Technical Bulletin

Nowe wartości napięcia do STT-1

NUMER REF. GATES:	5078, 5344XS. K015078, K01/K025344XS	
MARKA:	AUDI, BMW	
MODEL:	Różne	
SILNIK:	Audi 2.6/2.8 V6; BMW 2.4 D/TD	
KOD SILNIKA:	Audi AAH,ABC,ACZ,AEJ, AFC; BMW M21246TA/TB

5344XS
90239x1

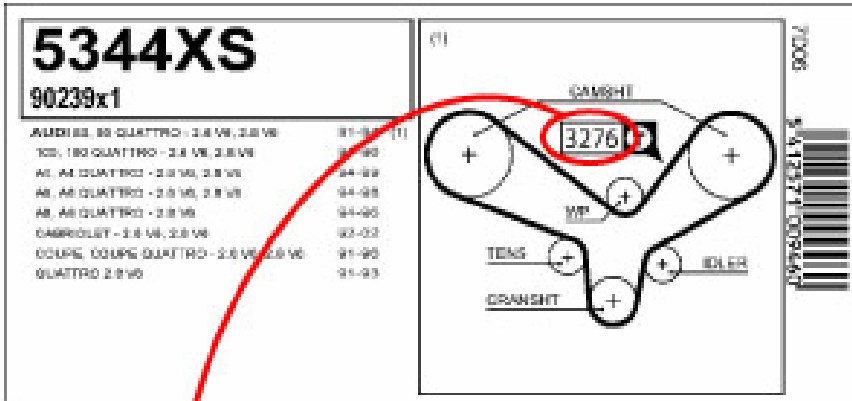
- pasek PowerGrip® 5078 przeznaczony do silników BMW 2.4.D/TD, kod 3303,
- pasek PowerGrip® 5344XS przeznaczony do silników Audi 2.6 i 2.8 V6, kod 3276.

- jeżeli rysunek na pudełku zawiera wyłącznie , należy wprowadzić numer paska,
- jeżeli rysunek zawiera z kolei  3500, należy wprowadzić podany kod cyfrowy.
